改善箇所説明図

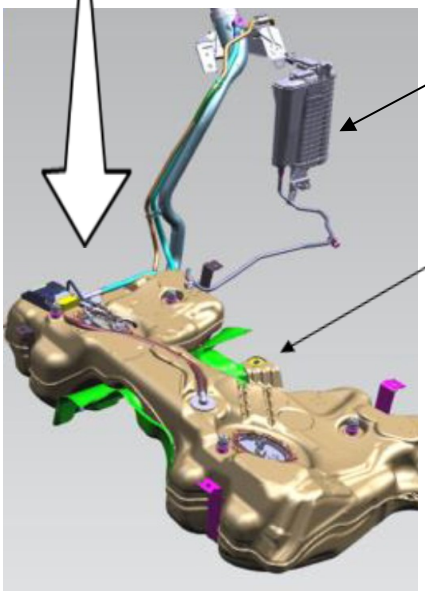
四輪駆動車用の燃料タンクにおいて、タンク内の内圧を調整するバルブの設計検討が不十分なため、当該バルブが閉じないものがある。そのため、燃料タンクの内圧が上昇した際に燃料がＡＣＦ（チャコールキャニスター）内へ流入し、燃料が漏れるおそれがある。

全車両、燃料タンクを対策品に交換するとともにＡＣＦを新品に交換する。
